第2編 方法書作成までの経緯

第1章 配慮書手続の概要

第2章 配慮書に対する住民、知事等の意見と事業者の見解

第4章 方法書（再実施前）に対する知事、住民等の意見と事業者の見解

図 2.5.2-1(2) 環境保全に係る検討の経緯【方法書(再実施)時点】

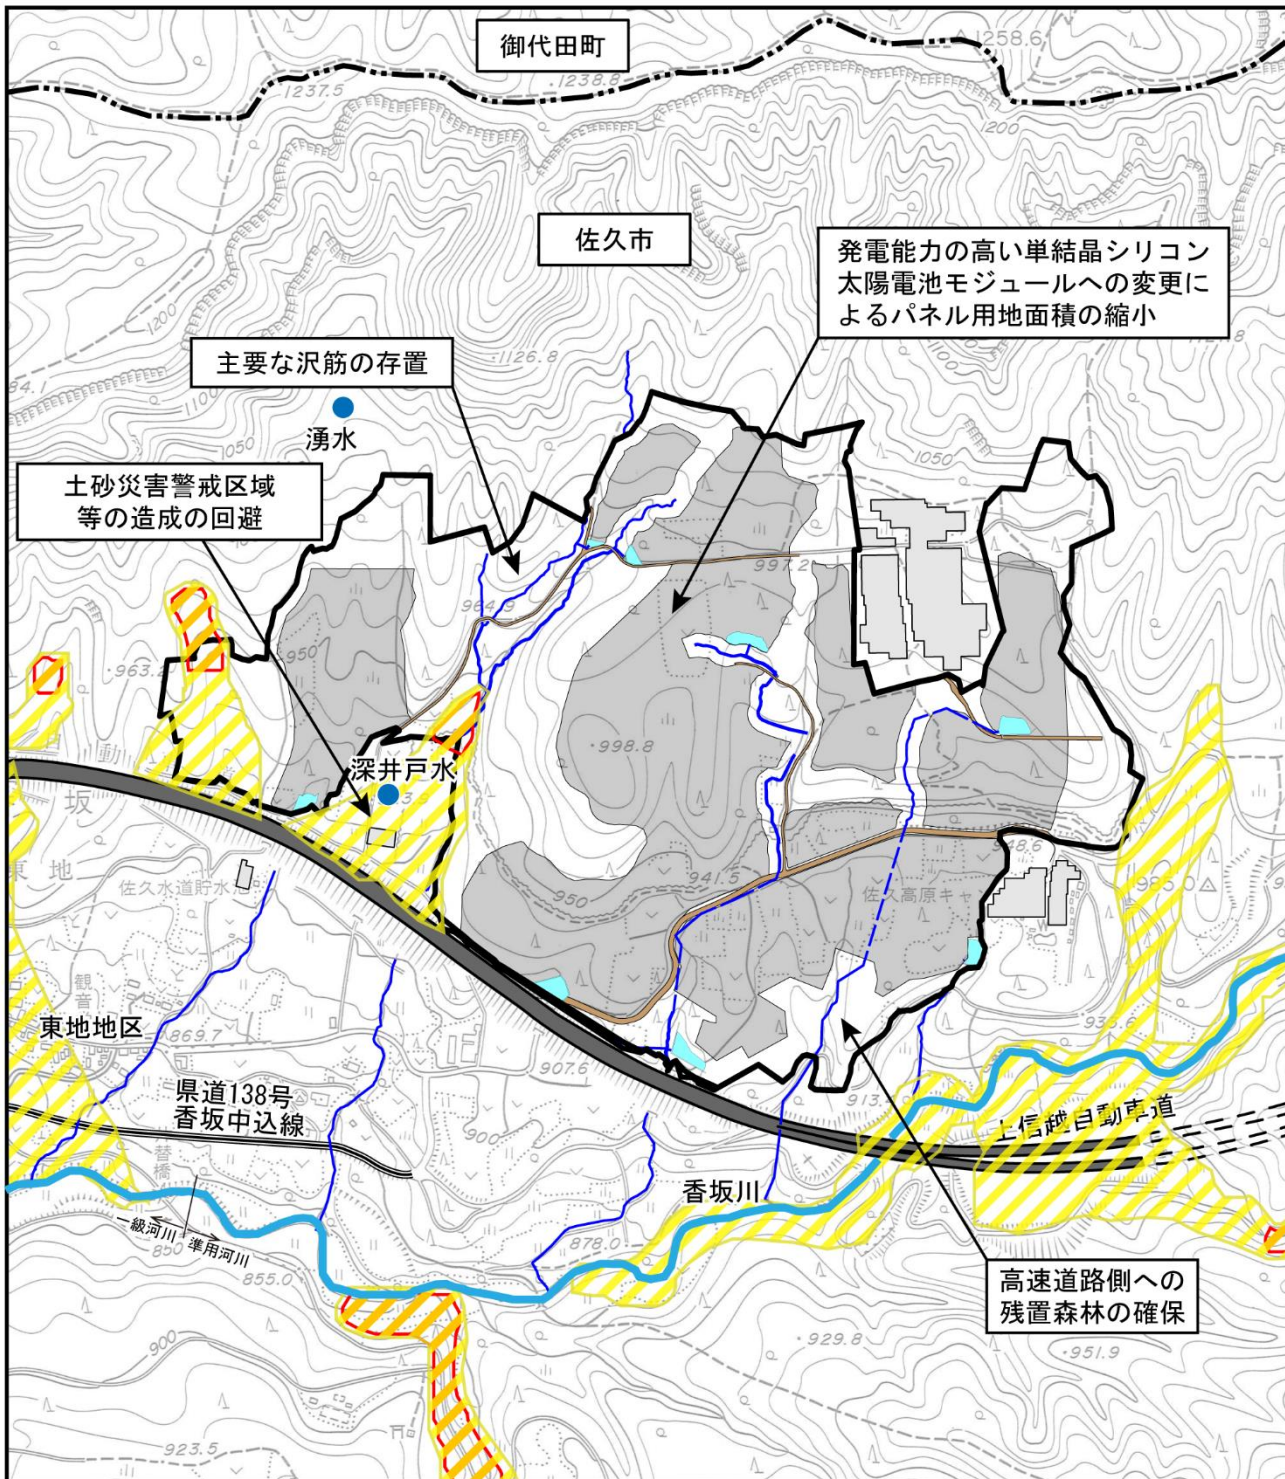
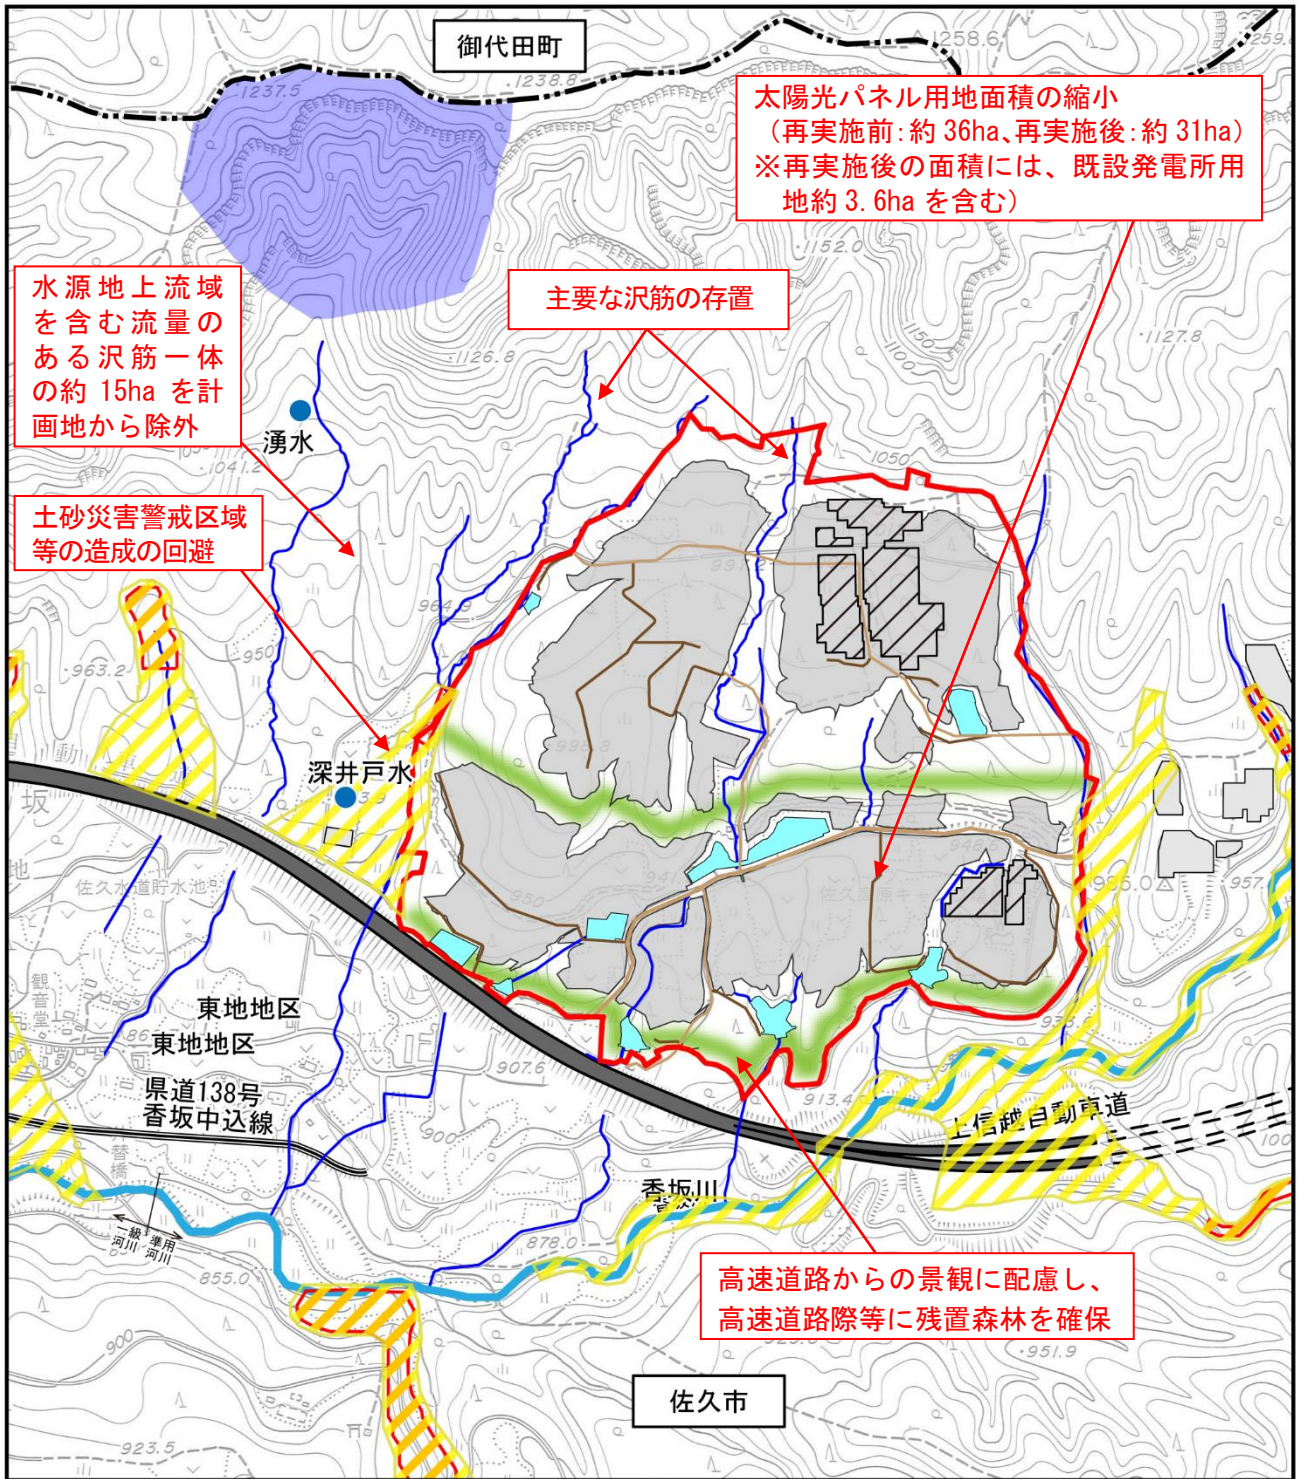
配慮書における複数案の検討結果や、配慮書及び方法書（再実施前）に対する住民等、関係市長（佐久市長）及び長野県知事の意見等を踏まえ、以下の点に配慮し、方法書の事業内容（造成範囲、パネル配置等）を具体化した。方法書の再実施前の環境保全の検討の経緯との比較は、図2.5.2-1(1)～(2)に示すとおりである。

- ・方法書（再実施前）時点では、計画地西側の流量のある沢筋及びその周辺を太陽光パネル用地として計画していたが、沢筋周辺における貴重な動植物の生息・生育に配慮し、また、その北側の湧水水源地の存在や土砂災害警戒区域等の存在にも配慮し、方法書（再実施前）における計画地から、計画地西側の水源地上流域を含む流量のある沢筋一体の約15haを除外することとした。その他、造成にあたっては、水象、動植物等の影響に配慮し、計画地内を流下する流量のある沢筋は存置する計画とした。なお、前述のとおり湧水水源地等に配慮した計画を策定したところであるが、その後、湧水水源地である東地水源（湧水）については、令和2年4月16日に取水地点及び集水区域の範囲（6.61ha）が「長野県豊かな水資源の保全に関する条例」に基づく水資源保全地域に指定されている（p.1.2-58～59参照）。

- ・計画地の東西の敷地境界沿いの一部には、「土砂災害防止法」に基づく土砂災害特別警戒区域（土石流）及び土砂災害警戒区域（土石流）に指定されている区域があるため、地形・地質（土地の安定性）の影響に配慮し、これらの区域は造成範囲から外す方針とした。
- ・計画地は、高速道路（上信越自動車道）における長野県の玄関口に当たる場所であることに配慮し、高速道路から計画地の太陽光パネルが見えにくいよう、計画地南側の高速道路際等には残置森林を確保することとした。

- ・太陽光パネルを方法書（再実施前）時点より発電能力の高い単結晶シリコン太陽電池モジュールに変更し、太陽光電池モジュールの設置枚数の減少を図り、森林伐採等による影響を総じて低減するよう、太陽光パネル用地面積を縮小することとした。
- ・前述のとおり水源地上流域約15haを除外したことに伴い、残置森林面積及びパネル設置面積を補うため、計画地の北東及び南東に位置する既設の太陽光発電所（2ヶ所）及びその周辺部約5.4haを新たに計画地に追加した。ただし、計画地面積（約58ha：うち約3.6haは既設の太陽光発電所面積）は方法書（再実施前）時点の面積（約66ha）より約8ha縮小し、太陽光パネル用地面積（約31ha：うち約3.6haは既設の太陽光パネル用地面積）は、方法書（再実施前）時点の面積（約36ha）よりも約5ha縮小した。

太陽光パネル用地面積の縮小
 (再実施前:約36ha、再実施後:約31ha)
 ※再実施後の面積には、既設発電所用地約3.6haを含む)

水源地上流域を含む流量のある沢筋一体の約15haを計画地から除外

主要な沢筋の存置

土砂災害警戒区域等の造成の回避

高速道路からの景観に配慮し、高速道路際等に残置森林を確保
